工程指示 / 要求簡箋(E.I.)

工程指示編號：EI / 3823 / 21 修改版次：A

工程編號：J851 工程名稱：青衣明翹匯

工程項目：更亭 - 地盤用鋁折件 (趟窗位置)

名稱	鋁板加工圖	制圖	WYY	01.09.2021	修改	A		
材料	3mm 壓板	復核			日期	2021.09.14		
顏色	黑色	批准			圖號	J851-GH-CLD02

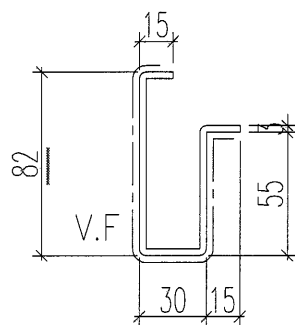
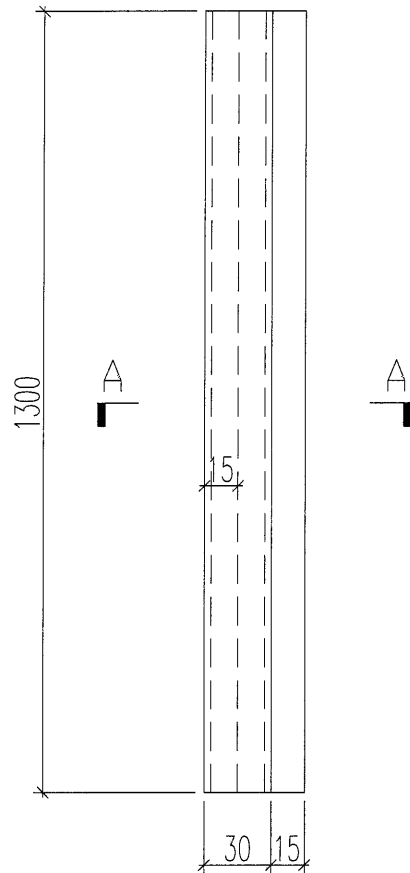
請按附件修改圖紙加工. 送地盤.
